## § 458

### Herttoniemen sairaalan alueen asemakaava ja asemakaavan muutos (nro 12444)

HEL 2015-002926 T 10 03 03

Suunnittelualue

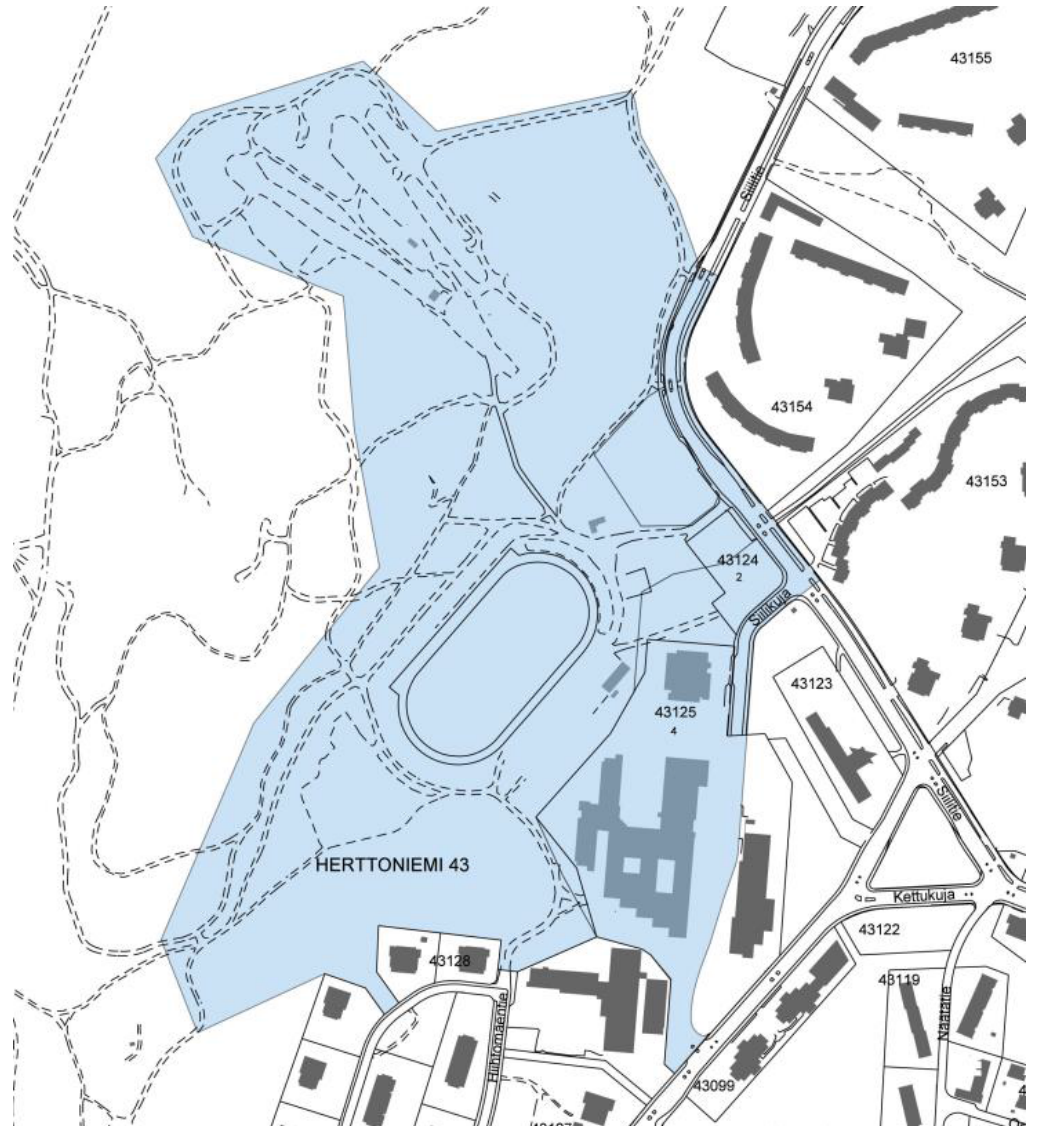
Asemakaavan muutoksessa suunnitellaan Herttoniemen sairaala-alueen muuttamista asuinalueeksi. Samalla selvitetään mahdollisuuksia uusille lähipalveluille ja liikunta-puiston toiminnalle. Suunnittelualueetta on laajennettu koskemaan muun muassa myös liikuntapuiston aluetta.

Nykyisen pysäköintialueen paikalle ja kadun varteen voi tulla asuinkerrostaloja. Pysäköintijärjestelyjä muutetaan. Kävelyn ja pyöräilyn yhteyksiä koillisesta liikuntapuistoon halutaan parantaa. Liikuntapuiston liikuntapaikkojen ja huoltotilojen lisäämistä tutkitaan.

Rakennusvirasto pyytää ottamaan huomioon liikuntapuiston ja siihen rajautuvan laajan lähivirkistysalueen pysäköintitarpeet. Virkistysalueella

sijaitsee muun muassa yksi Helsingin pinta-alaltaan suurimmista koira-aitauksista sekä latuja ja ulkoilureittejä.

Liikuntapuiston alueelle (VU) tulee varata pysäköintipaikat liikuntapahtumien ja alueen huollon tarpeisiin. Siilitien läheisyyteen, liikuntapuiston sisäänkäynnin yhteyteen tulee tämän lisäksi sijoittaa sopiva määrä autopaikkoja (LP) lähivirkistysalueen käyttäjien tarpeisiin.

Siilitien sisäänkäyntiä liikuntapuistoon ja virkistysalueelle tulee parantaa nykyistä houkuttelevammaksi ja näkyvämmäksi myös asemakaavoituksen avulla. Lisäksi Herttoniemen aluepuistosta kaakon suunnasta kaava-alueelle johtavaa viheryhteyttä tulee vahvistaa ja selkeyttää.
